PROVINCIA DI SASSARI
SETTORE 5

AUTORIZZAZIONE INTEGRATA AMBIENTALE

Aggiornamento per modifica non sostanziale del 19/06/2024

MODIFICA NON SOSTANZIALE: per lo spostamento delle volumetrie di rifiuti conferibili autorizzate per il mod. 10A ai moduli esauriti 3bis, 4, 5 e 6, senza aumento di superficie, e per l'inserimento di un bypass della pressa nell'impianto di selezione.

Figura 2_bis - Planimetria aree sopraelevazione sui moduli 3bis, 4, 5 e 6

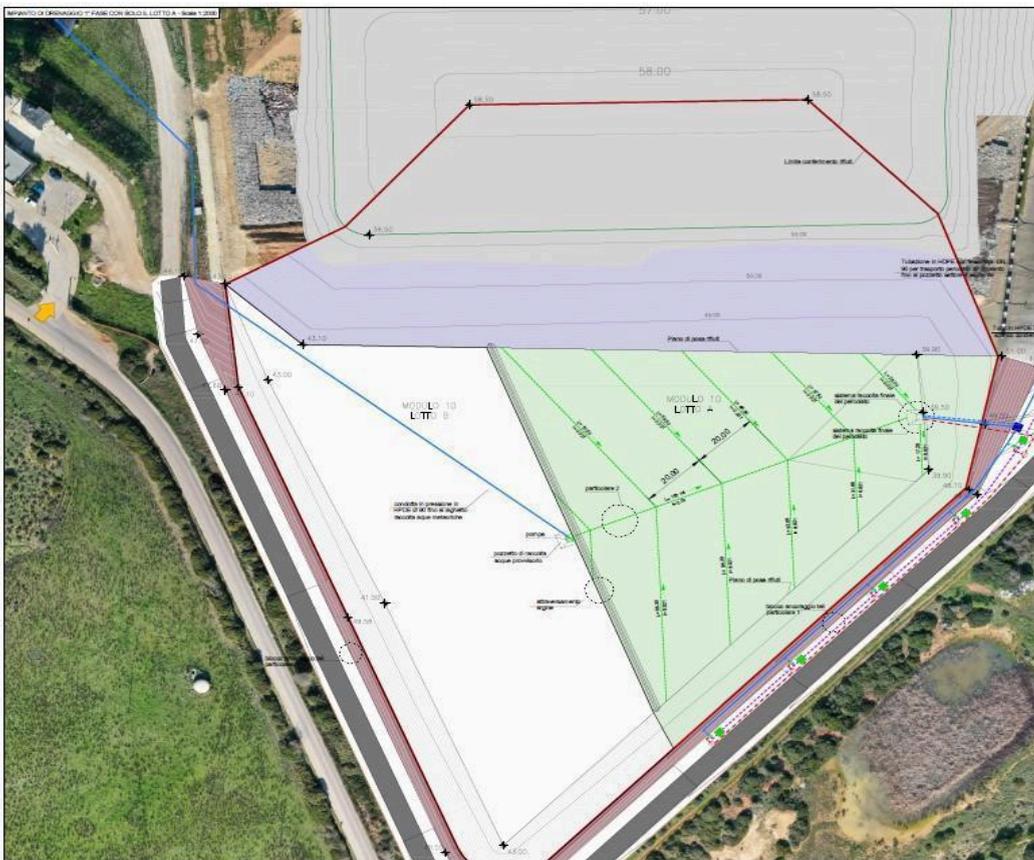
- lo spostamento di volumetrie di rifiuti conferibili già autorizzate per il Modulo 10A ai moduli 3bis, 4, 5 e 6, senza aumento delle volumetrie complessive della discarica e incremento delle superfici occupate e non comporta modifiche del Piano di Monitoraggio e Controllo;

- l'innalzamento della quota di coltivazione nei Moduli 3bis, 4, 5 e 6 di circa 1 m definendo una variazione della morfologia finale della discarica che permette un miglior raccordo con i moduli 3, 7 e 8 e l'ottenimento di un profilo più omogeneo dell'intero corpo discarica;

Attualmente vengono effettuati conferimenti di rifiuti nei settori 3, 7 e 8, fino ad esaurimento dei quantitativi oggetto della modifica non sostanziale di cui alla comunicazione n. 48501 del 05/03/2024 ed è autorizzato il conferimento di 55.000 m³ nei settori 3bis, 4, 5 e 6. Gli altri settori sono esauriti.
